SOPRINTENDENZA SPECIALE PER IL
PIANO NAZIONALE DI RIPRESA E
RESILIENZA

Oggetto: **[ID_VIP: 5869] CERIGNOLA (FG):** Progetto di un impianto eolico, denominato "ALPHA 2", costituito da 11 aerogeneratori della potenza nominale sino a 6 MW, per una potenza complessiva pari a 66 MW, e di tutte le opere accessorie per il collegamento alla rete di trasmissione nazionale, da realizzarsi nel Comune di Cerignola (FG).
Proponente: AEP S.r.l. (già ATS Engineering S.r.l.)
Procedura di Valutazione di Impatto Ambientale nell'ambito del provvedimento unico in materia ambientale, ai sensi dell'art. 27 del D.Lgs. 152/2006 e s.m.i.
Parere tecnico istruttorio della Soprintendenza Speciale per il PNRR

Layout di progetto su base IGM

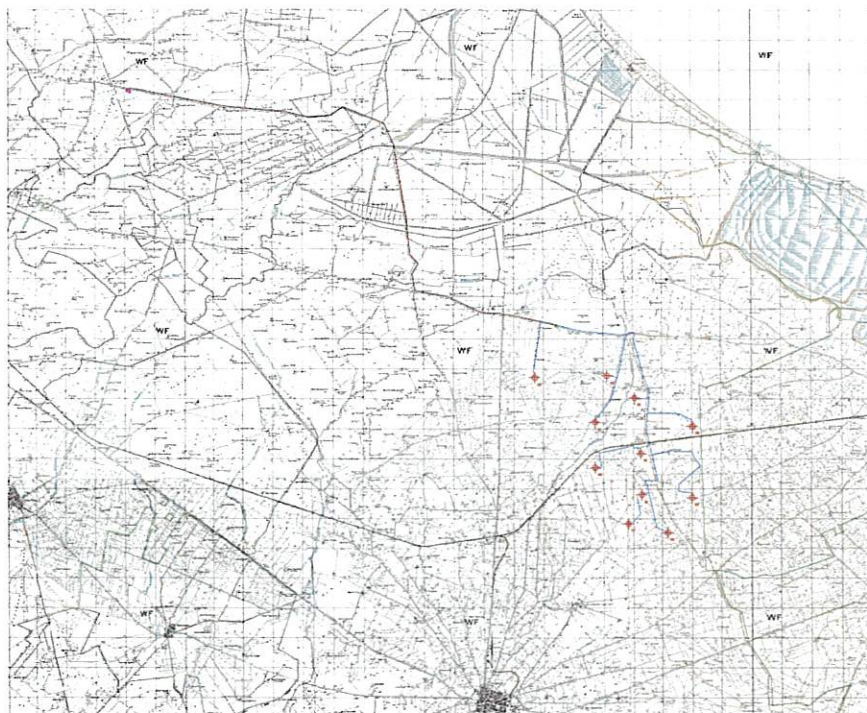
PREMESSO che l'impianto eolico di cui trattasi, localizzato nel comune di Cerignola (FG), è composto da n. **11 aerogeneratori**, aventi **altezza complessiva di 230 metri** (180 m di diametro del rotore e 140 m di altezza al mozzo), **fondazioni indirette** su pali (plinti circolari di base con diametro pari a circa 36 m, pali infissi nel terreno ad una profondità tra i 25 m e i 40 m) e potenza complessiva pari a 66 MW;

Stralcio cartografico. Elaborazione della SS PNRR

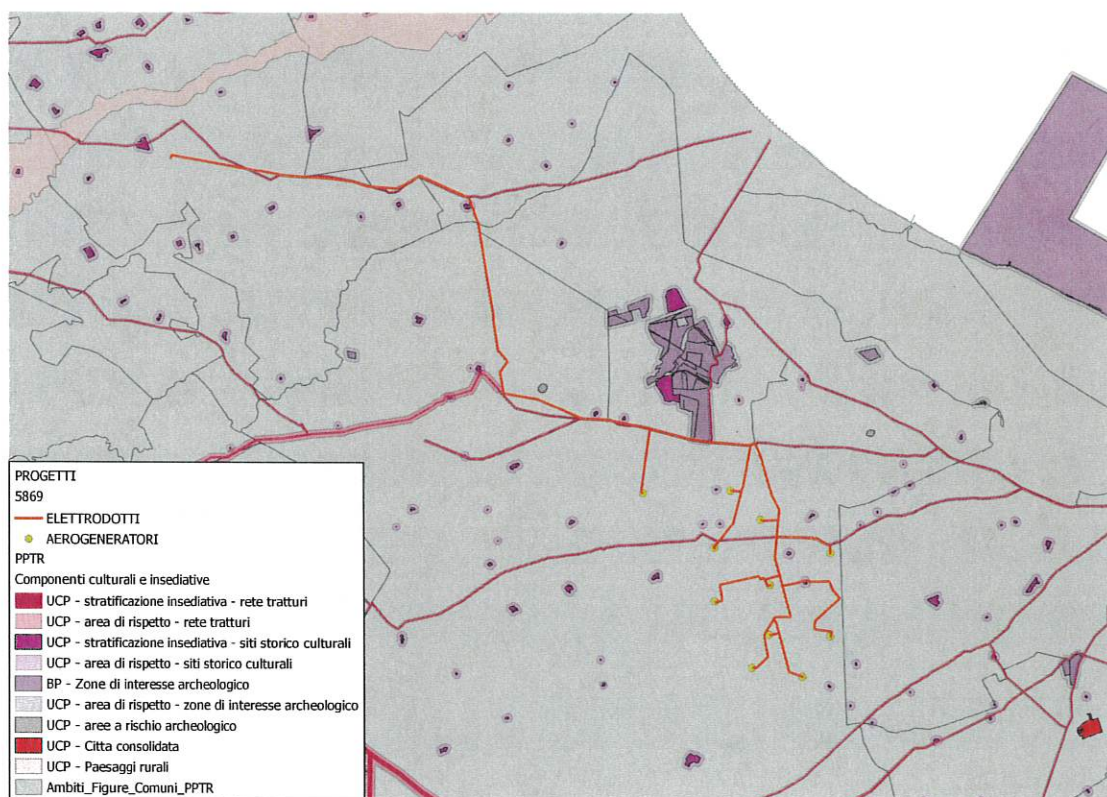
EVIDENZIATO che sia il cavidotto interno che quello esterno interferiscono longitudinalmente e trasversalmente con i Tratturi succitati, tutti vincolati con D.M. del 22/12/1983;

CONSIDERATO, a riguardo, che a seguito dell'analisi condotta da questa SS PNRR sui dati presenti negli archivi informatici di questo Ministero, come anche visibile nell'immagine di seguito riportata, i cavidotti di progetto **interferiscono per ampi tratti** con i suddetti Tratturi (per un totale circa 10 km);

Stralcio cartografico. Elaborazione della SS PNRR

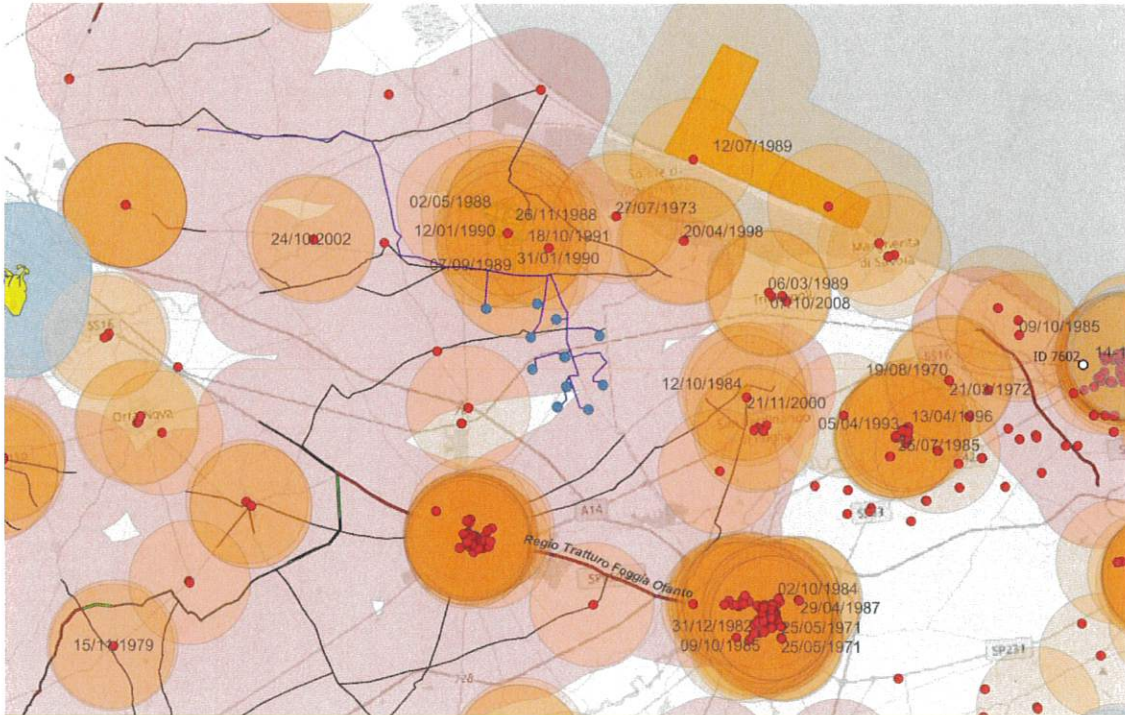
Si segnala, in particolare, l'interferenza diretta dell'elettrodotta con il Regio Trattarello Foggia Tressanti Barletta e Regio Trattarello Salpitello di Tonti Trinitapoli.

In aggiunta, il cavidotto ricade nell'area di rispetto del sito pluristratificato di Salapia, (vincoli ARC0024, ARC0025, ARC0028, ARC0029, ARC0030, ARC0031, ARC0032, ARC0033, ARC0034; D.M. 12/12/1987; D.M. 02/05/1988; D.M. 26/11/1988; D.M. 07/09/1989; D.M. 25/10/1989; D.M. 12/01/1990; D.M. 31/01/1990; D.M. 02/02/1990; D.M. 18/10/1991).

Stralcio cartografico. Elaborazione della SS PNRR

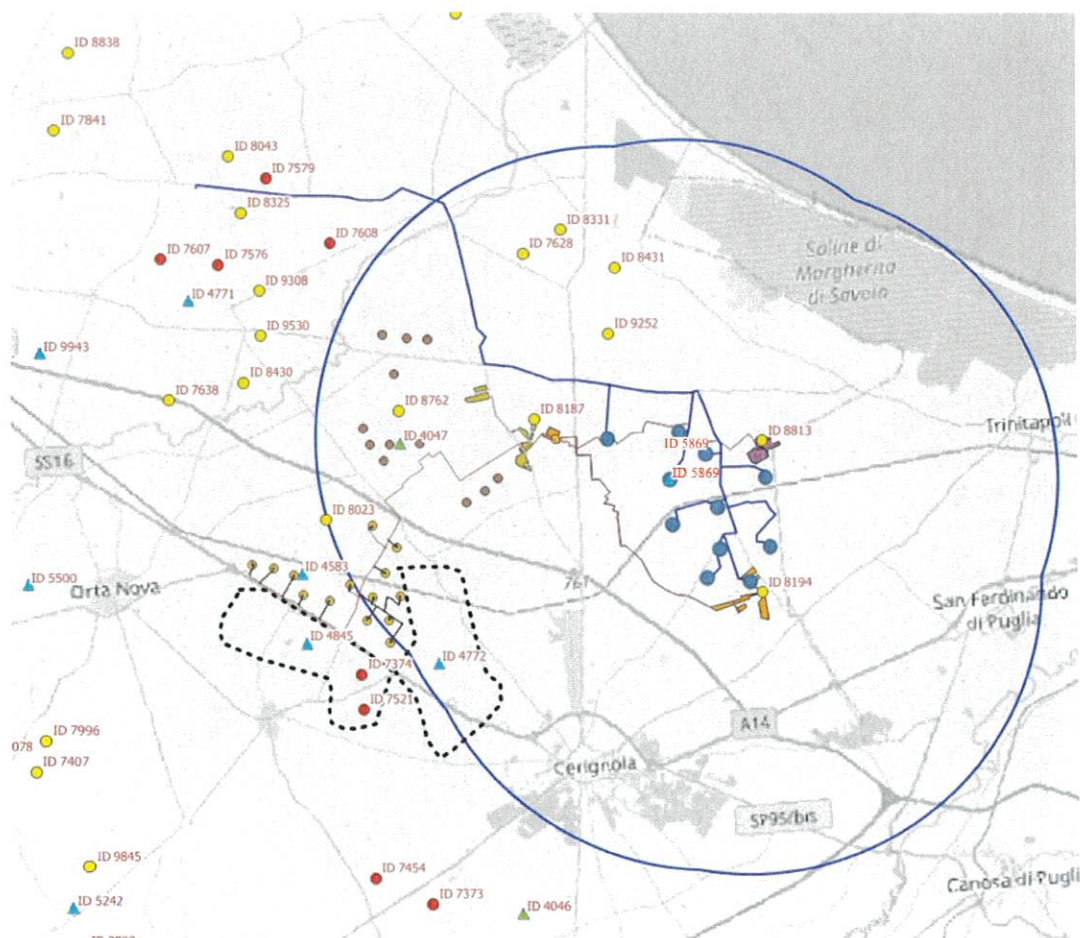
Di seguito si riporta uno stralcio cartografico di elaborazione di questa Soprintendenza Speciale PNRR da cui emerge chiaramente il notevole numero di impianti FER (già realizzati, in corso di realizzazione, approvati ma non ancora realizzati, nonché quelli per i quali è ancora in corso l'istruttoria per l'acquisizione delle relative autorizzazioni), presenti nell'area vasta di indagine e nel territorio circostante l'impianto in esame.

Si ritiene opportuno precisare che, in aggiunta agli impianti rappresentati nella succitata cartografia, è nota a questo Ministero la presenza di un altrettanto rilevante numero di impianti FER le cui procedure seguono un iter di competenza regionale.

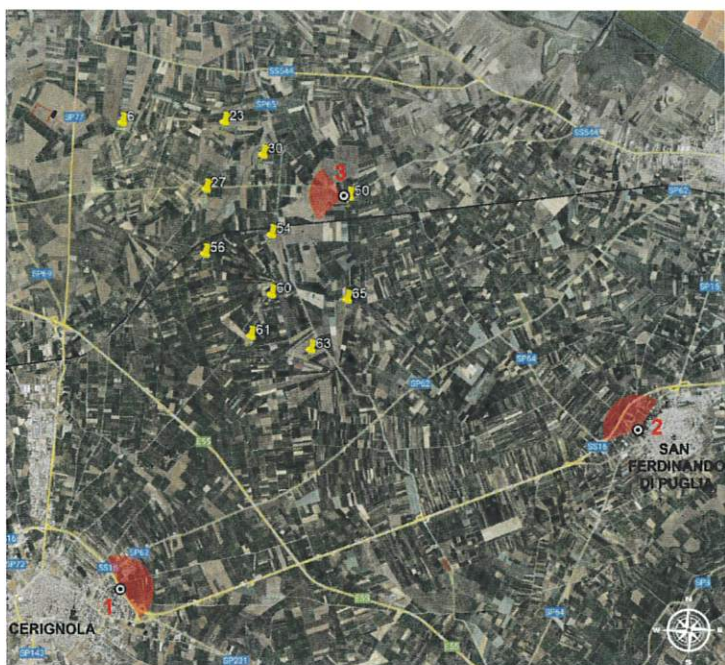
CONSIDERATO che la Società proponente, così come visibile dalla Relazione Paesaggistica, ha prodotto **fotosimulazioni non idonee a mostrare il reale aggravio della percezione visiva che il progetto andrebbe ad innescare sul territorio circostante**. Più nel dettaglio:

- Le fotosimulazioni riprodotte analizzano l'impatto percepito solo da n. 3 punti;
- Non sono stati presi in considerazione punti percettivi sensibili dinamici e statici, ai sensi degli artt. 10, 136 e 142 del D.Lgs 42/2004 e ss.mm.ii, ricompresi nell'area vasta di analisi se non nella sola fotosimulazione n. 1, effettuata dal Regio Tratturello Salpitello di Tonti Trinitapoli;
- Le immagini fotografiche non presentano condizioni di piena visibilità (essenza di nuvole, nebbia, foschia, condizioni di luminosità poco favorevoli alla lettura del contesto), inoltre, nella quasi totalità **scattate in modalità "panoramica"**, la quale altera visibilmente distanze e proporzioni della realtà riprodotta;

VALUTATO che la Società proponente non ha prodotto fotosimulazioni in grado di riprodurre l'*ante* e il *post operam*, fondamentali per mostrare l'aggravio della percezione visiva che il progetto andrebbe ad innescare in un ambito di area vasta, già al limite per presenza di impianti FER.
